Projekt Brenner-Nordzulauf im gemeinsamen Planungsraum Trassenauswahlverfahren mit Öffentlichkeitsbeteiligung

PROTOKOLL

Thema:	20. Sitzung des Gemeindeforums Nord 1
Datum und Uhrzeit:	22.06.2020, 16:00–18:00 Uhr
Ort:	Wendelsteinhalle, Gemeinde Brannenburg
TeilnehmerInnen (ohne Titel)	Stefan Lederwascher (Flintsbach) Michael Rusp (Flintsbach) Rudolf Birkingner (Flintsbach) Winfried Niebler (Flintsbach) Matthias Jokisch (Brannenburg) Gottfried Brandner (Brannenburg) Andreas Schwaiger (Brannenburg) Theo Geflitter (Brannenburg) Josef Steer (Brannenburg) Sepp Oberauer (Nussdorf) Susanne Grandauer (Nussdorf) Balthasar Kogler (Nussdorf) Georg Dettendorfer (Nussdorf) Josef Reisinger (Nussdorf) Manuel Gotthalseder (DB Netz AG) Sven Madlung (DB Netz AG) Lisa Eberle (DB Netz AG) Peter Hofer (ÖBB Infra) Peter Kölbach (ÖBB Infra) Alexander Buchner (IPBN) Sabine Volgger (clavis) Carina Röder (clavis)

Variante **Oliv** östlich der BAB A93 (Vorschlag Nr. 27, 68)

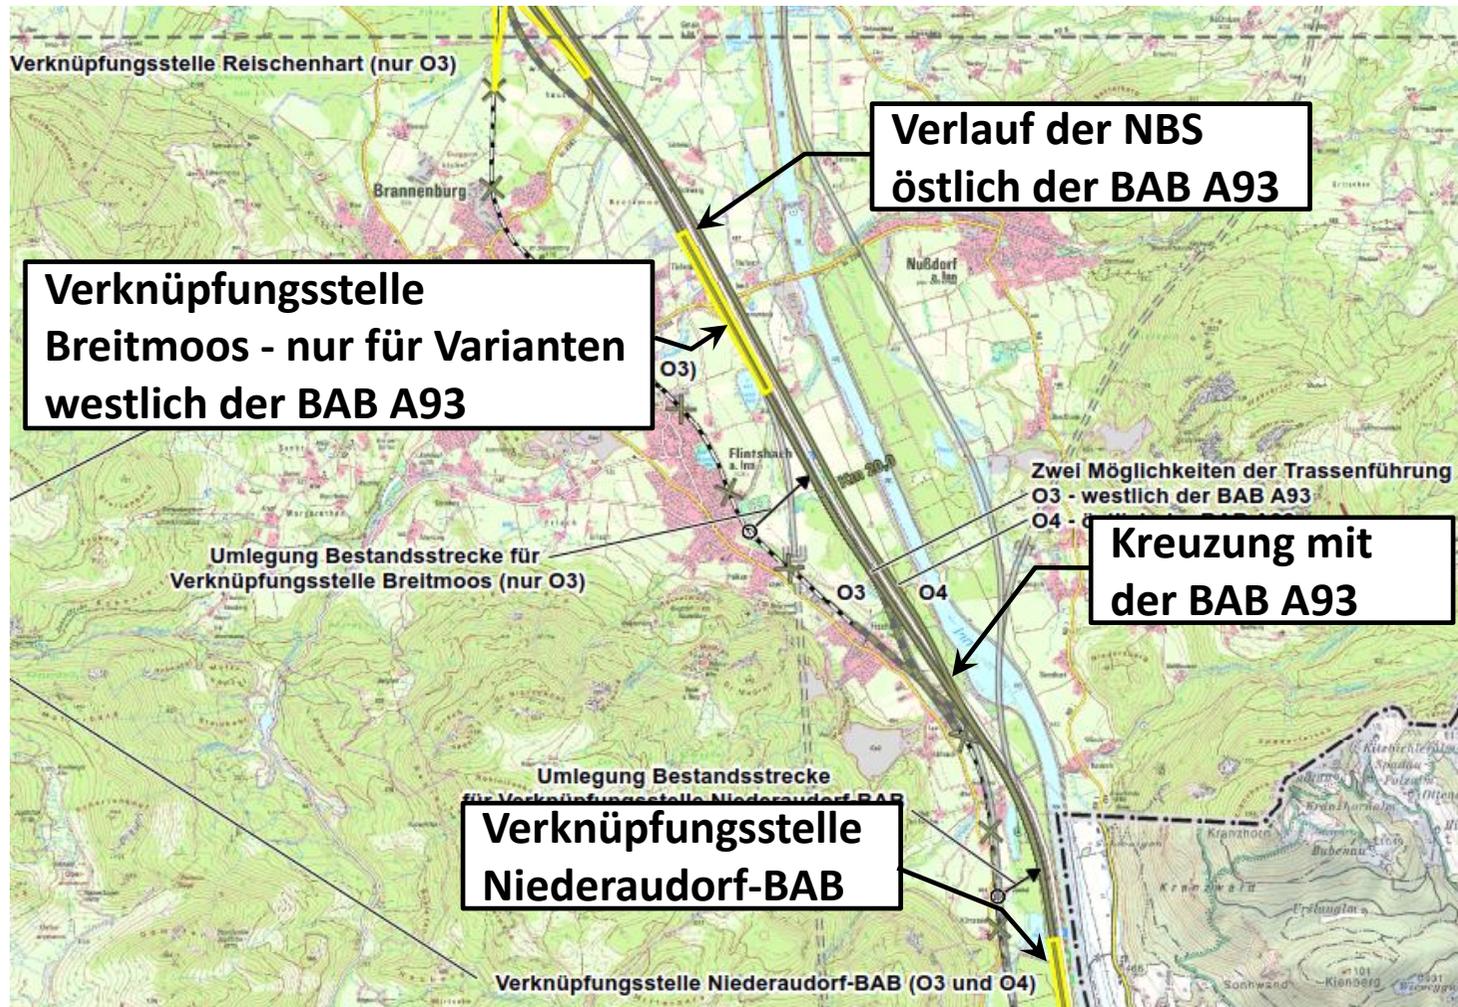
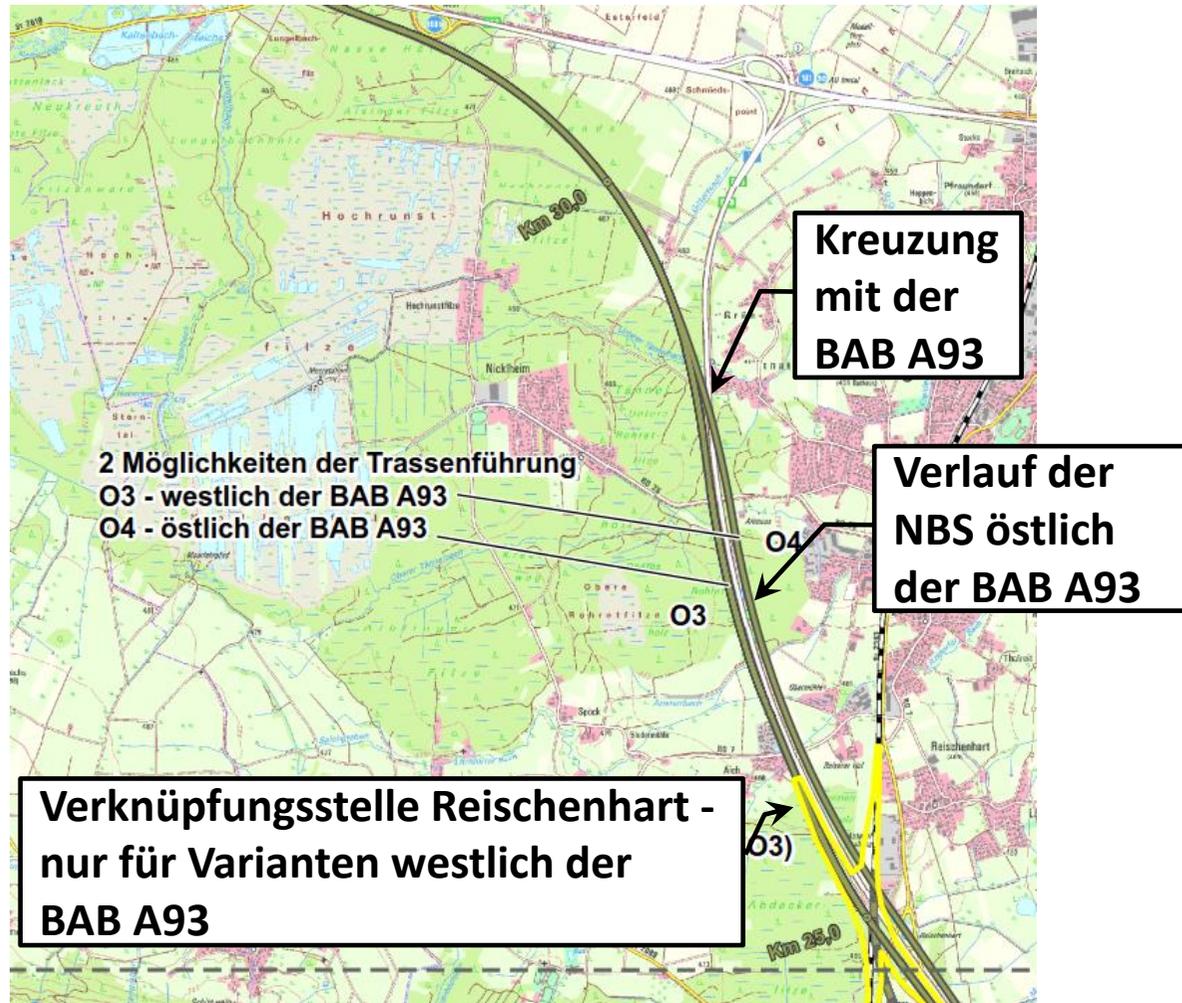
Für mich ist der Vorteil der zusätzlichen Variante Oliv nicht erkennbar. Warum kommt diese dazu?

Ein Forenmitglied äußert, dass es Sorge der Bevölkerung gibt, dass an dieser Stelle ein Terminal gebaut wird. Es besteht die Vermutung, dass es diese Untervariante gibt, weil die Bahn oder Georg Dettendorfer diesbezüglich Interessen verfolgen. Ist ein Terminal angedacht?

Verstehe ich es richtig, dass die Verknüpfungsstelle Reischenhart nur bei der Variante westlich der BAB in Frage kommt und die Variante Oliv östlich der Autobahn nur die Verknüpfungsstelle Niederaudorf-BAB ermöglicht?

- Der Planer antwortet, dass diese Untervariante Oliv raumbedeutsam sein könnte und deswegen im ROV berücksichtigt wird. Der Vorschlag selbst ist nicht neu und wäre im Zuge der Trassenentwicklung ohnedies geprüft worden. Welche Vorteile diese Trasse östlich der Autobahn bringt, muss in Folge erst geprüft werden.

- Die Projektleitung antwortet, dass das Thema Trasse Oliv östlich der BAB in der Außenwirkung neu scheint, fachlich jedoch nicht neu ist. Diese Untervariante war ein Vorschlag aus der Region, der geprüft wurde. Im Juli 2019 wurde jede Grobtrasse in einer gewissen Schwankungsbreite vorgestellt. Es war daher nicht zwingend notwendig, diese Untervariante Oliv separat als Untervariante abzubilden. In Diskussion mit der ROB wurde klar, dass für die Prüfung der Raumverträglichkeit von Bedeutung ist, auch diese Trasse separat darzustellen. Zur Abgrenzung hinsichtlich der Frage bzgl. eines geplanten Terminals stellt die Projektleitung klar, dass seitens der DB keine diesbezüglich geplanten Absichten bekannt sind und kein Auftrag zur Planung eines Terminals im Inntal oder Raum Rosenheim erteilt wurde.

- Der Planer stimmt zu.

Werkstätten-Blick: NBS unterquert BAB A8 (Varianten **Gelb/Oliv/Türkis**)

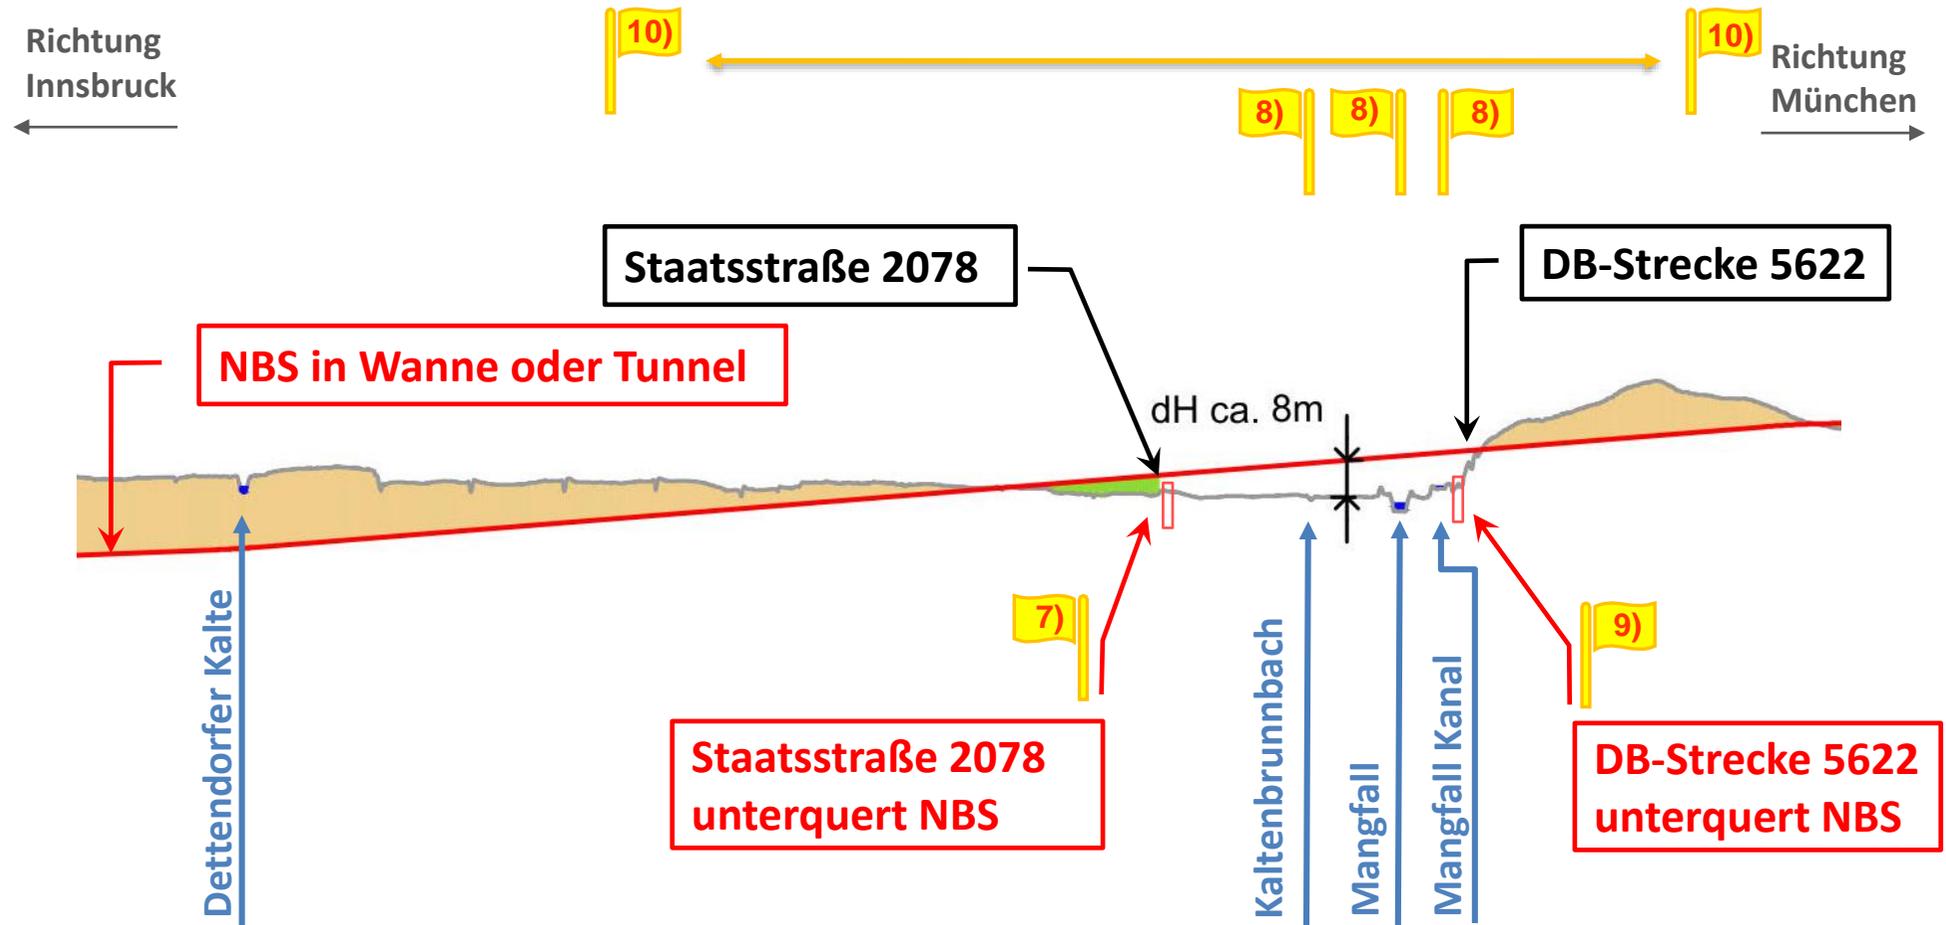
Ein Forenmitglied fragt, ob auf der Abbildung 23 ganz links der Gradientenverlauf abgebildet wird?

- Der Planer antwortet, dass der Gradientenverlauf unterstellt, dass man möglichst seicht unter der Autobahn quert, um dann wieder ansteigen zu können.

Werkstätten-Blick: Inn-Unterquerung bei Fischbach (Variante **Violett**)

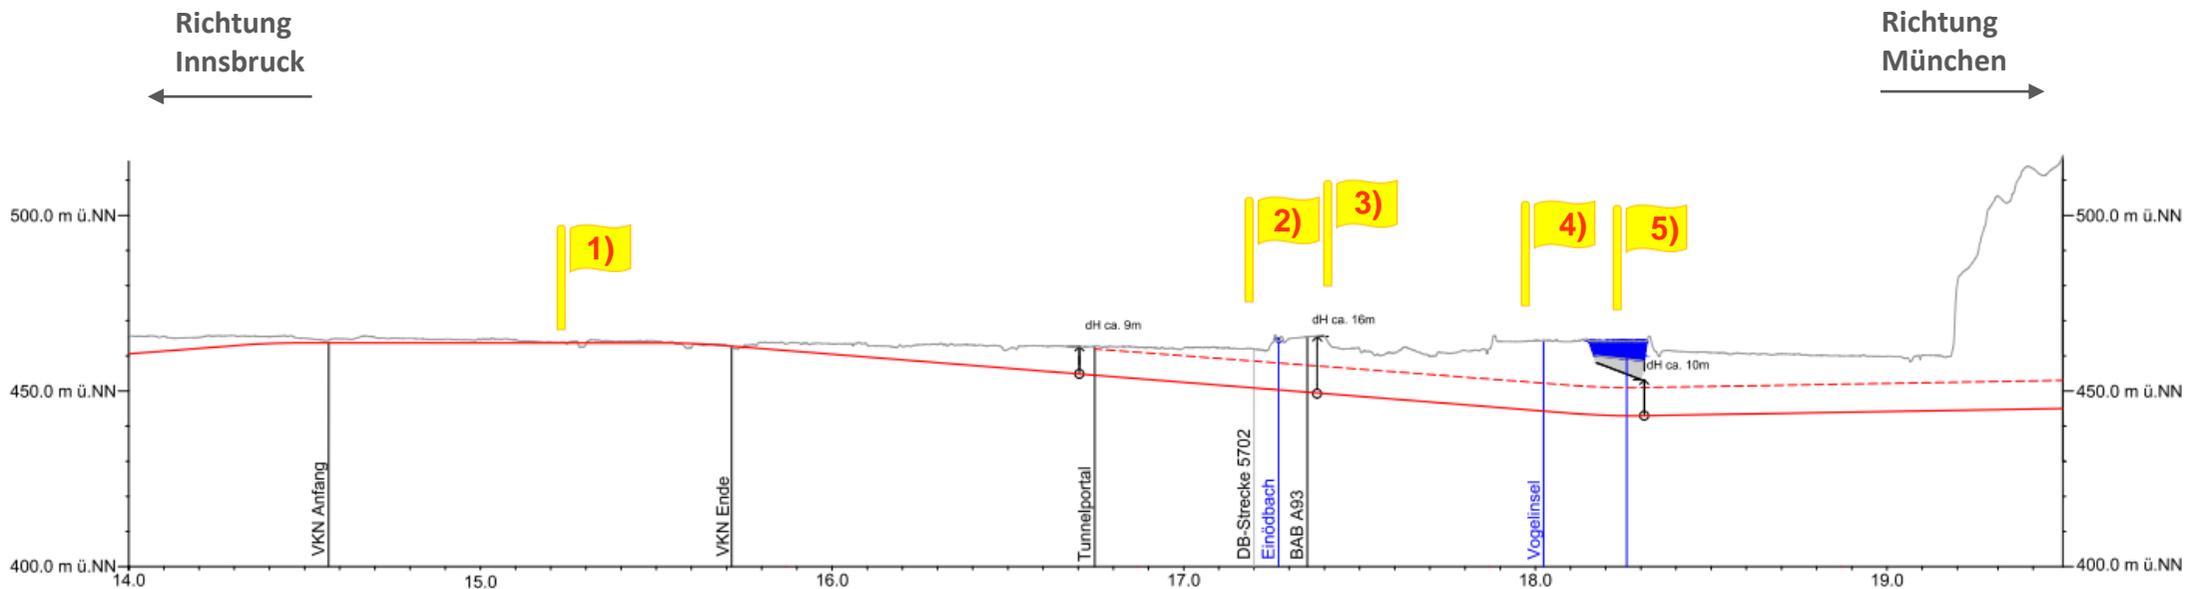
Ein Forenmitglied fragt, ob die gestrichelte Linie auf der Abbildung auf Seite 35 die Tunneloberkante darstellt.

- Der Planer bestätigt die Aussage.

Bereich Übergang Los Kundl/Radfeld-Schaftenau - GPR

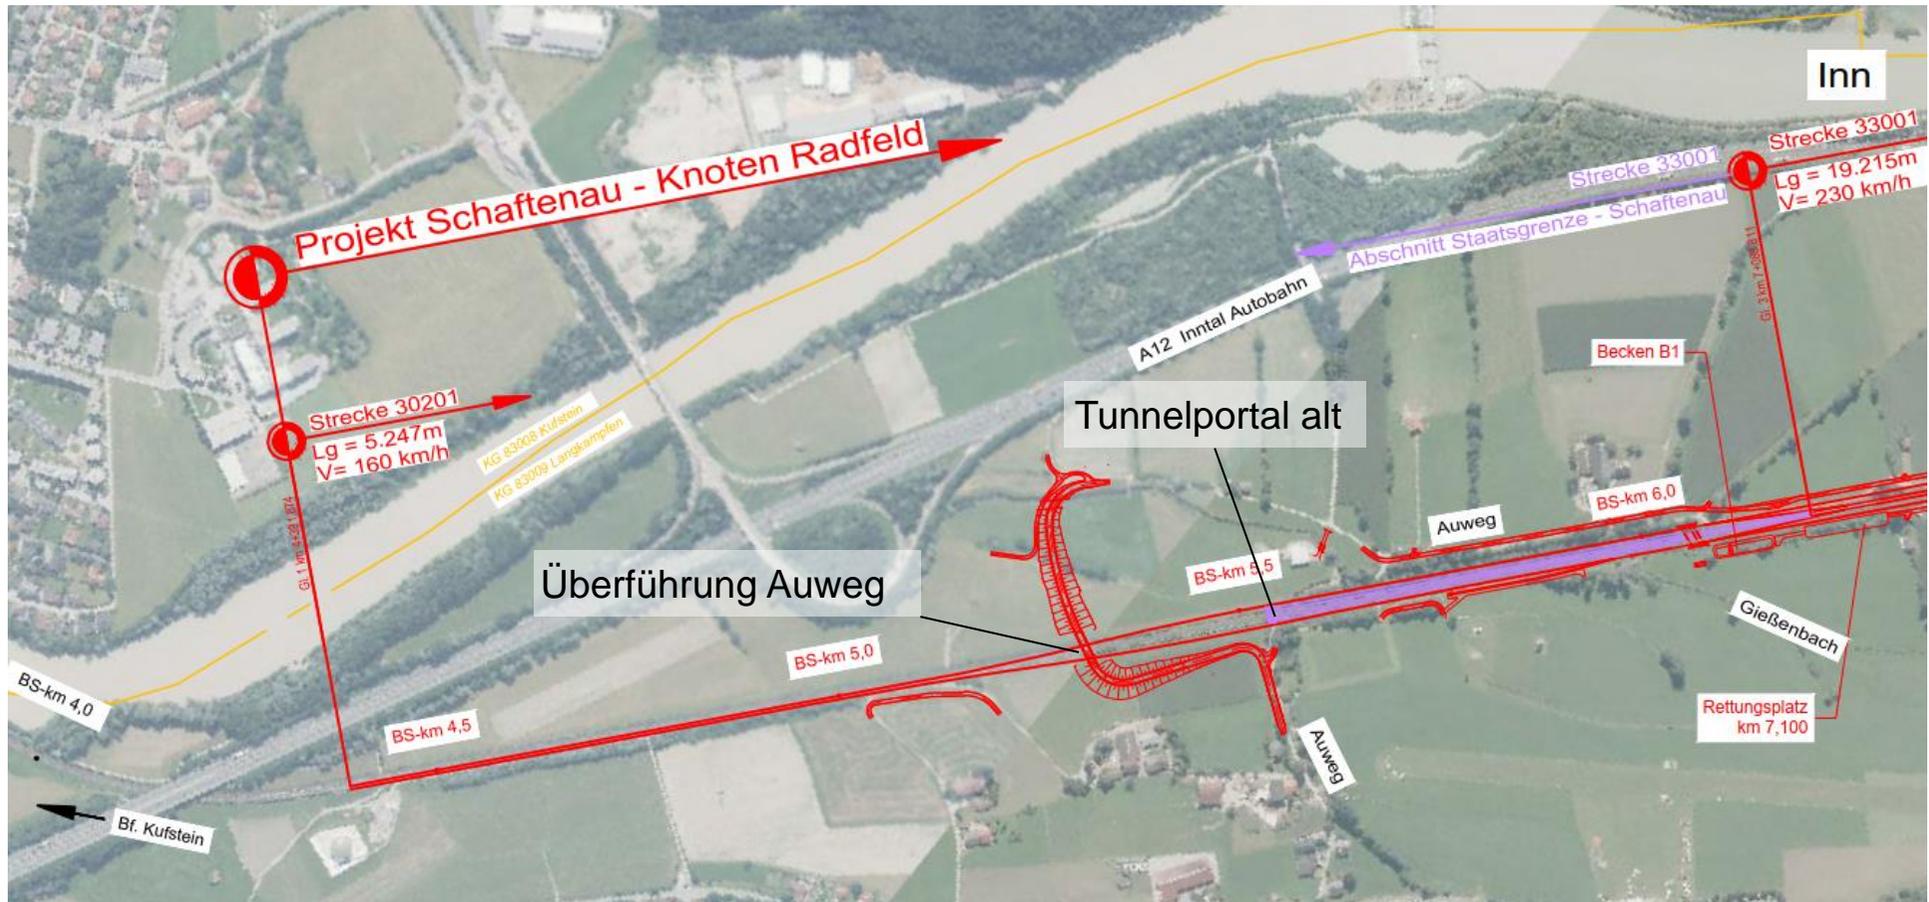
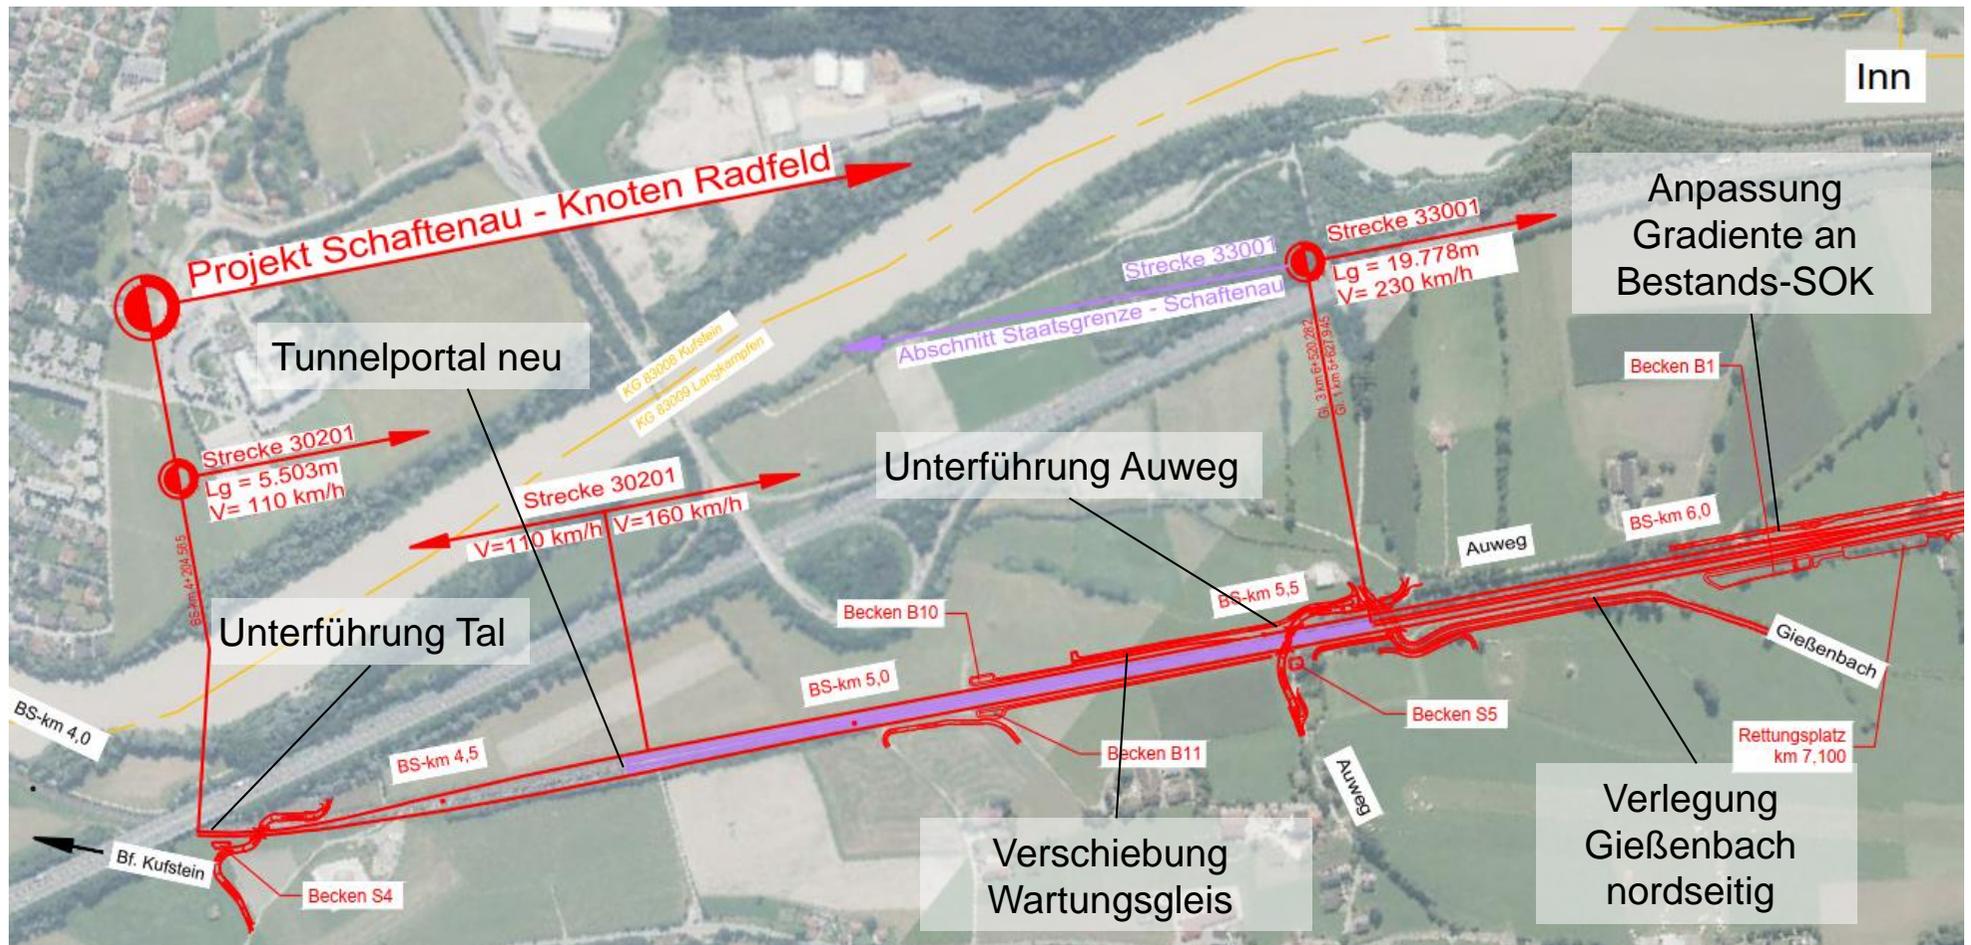
Ein Forenmitglied fragt, welche Auswirkungen diese Veränderung auf den Planungsraum GPR hat?

Stellt der schwarze Balken die Verknüpfungsstelle dar? Wird hierbei in die Verknüpfungsstelle abgetaucht?

- Die Projektleitung bestätigt, dass diese keine wesentlichen Auswirkungen hat.

- Die Projektleitung verneint dies. Die NBS taucht in eine Wanne ab. Die Verknüpfung bzw. die letzten Weichenverbindungen sind niveaugleich, über Gelände angelegt. Dann erfolgt Richtung N-O ein Abtauchen der NBS und in Folge der Anschluss an den GPR. Der viergleisige Bereich wird dadurch länger.
